Detaljplan för fastigheten Tavelsjö 41:1 m.fl. inom Tavelsjö i Umeå kommun, Västerbottens län

Samråd och granskning

Planen handläggs med standardförfarande och har varit föremål för samråd under tiden **2021-04-14 – 2021-05-05** samt granskning under tiden **2023-05-30 – 2023-06-22**.

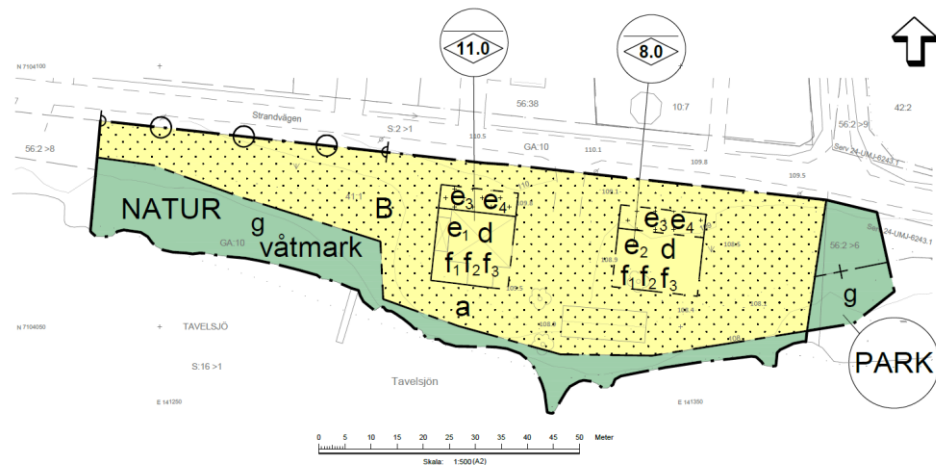
1. Det är både det som gäller byggnadsrätter och avsnittet mark och vatten. Vi kan konstatera att i nya detaljplaneförslaget har byggrätterna utökats så att det blir möjligt att uppföra ytterligare en huvudbyggnad och två kompletteringsbyggnader. En huvudbyggnad med byggyta totalt 130 kvm och två kompletteringsbyggnader à 50 kvm vardera. Totalt 230 kvm som nu ska ersätta den förrådsbyggnad som ska rivas.

2. Nockhöjderna är högst 8 m på den nya huvudbyggnaden och 4,5 m mark till takfot på kompletteringsbyggnaderna. Det senare ger en nockhöjd för kompletteringsbyggnader på 7,63 m. Enligt noggrann granskning (se bilaga) ger en nockhöjd på 8 m och 20 gr takvinkel ett utrymme för två lägenheter med en inre takhöjd på 2,80 m resp 3,77 m. Den senare med sneddat tak. Den visualisering som visas i bilaga ger en uppfattning om hur det kommer att se ut med fulla byggnadsrätter. En jämförelse med de senast byggda husen strandnära inne i viken östra sidan räknat från 41:1. Vid dessa två fastigheter är höjden upp till takfoten 3,15 m och nockhöjden 6,45 m.

3. Styrelsen kan dessutom, märkligt nog, konstatera att i nya detaljplaneförslaget har byggrätterna utökats så att det blir möjligt att uppföra en huvudbyggnad och två komplementbyggnader. Ett bostadshus med byggyta totalt 130 kvm och två kompletteringsbyggnader à 50 kvm vardera. Totalt 230 kvm som nu ska ersätta den förrådsbyggnad som ska rivras. Vi anser att tillkomna ändringar i detaljplaneförslaget överexploaterar 41:1.

4. Nockhöjden är 8 m på den nya huvudbyggnaden och 4,5 m till takfot på kompletteringsbyggnaderna. Det senare ger en nockhöjd för kompletteringsbyggnader på 7,63 m. Enligt granskning ger en nockhöjd på 8 m och 20 gr takvinkel ett utrymme för två lägenheter med en inre takhöjd på 2,80 m resp 3,77 m. Den senare med sneddat tak. En jämförelse med de senast byggda husen strandnära inne i viken östra sidan räknat från 41:1. Vid dessa två fastigheter är höjden upp till takfoten 3,15 m och nockhöjd 6,45 m. Vi anser att höjden på byggnaderna är för höga och kommer avsevärt skymma sjöutsikten.

1. Den enda byggrätt som har utökats i kvadratmeter är den för komplementbyggnad. För komplementbyggnad är högsta tillåtna byggnadsarea utökad från 40 kvm till 50 kvm mellan samråd och granskning. Detta gäller båda byggrättsområdena och är baserat på Detaljplanerings bedömning av hur stora komplementbyggnader behöver vara för garage. Därutöver kan fastighetsägaren också låta uppföra attfalls åtgärder, dessa räknas inte med i en detaljplans byggrätt. För den östra byggrätten möjliggörs 180 kvm byggnadsarea fördelat på 130 kvm för huvudbyggnad och 50 kvm för komplementbyggnad. I detta fall har vi valt att inte kräva bygglov för attfallsåtgärder och friggebod, då bedömningen är att kulturmiljön inte kan anses vara så känslig.

För det västra byggrättsområdet avser detaljplanen att bekräfta befintlig huvudbyggnad och befintlig komplementbyggnad på 160 + 20 kvm. Att komplementbyggnadens byggrätt även här sätts till 50 kvm handlar om likabehandling inom detaljplanen.

Figur 3-4 Plankarta med bestämmelser justerad efter granskning november år 2023.

2. Detaljplanering instämmer i bedömningen av nockhöjden. I en detaljplan regleras oftast de högsta tillåtna höjderna för att sätta ramar för byggnadet. Detaljplanering har efter övervägande valt att

sänka högsta tillåtna nockhöjd för den östra byggrätten. Högsta tillåtna nockhöjd för huvudbyggnad är nu 6 meter och högsta tillåtna byggnadshöjd för komplementbyggnad är 3 meter.
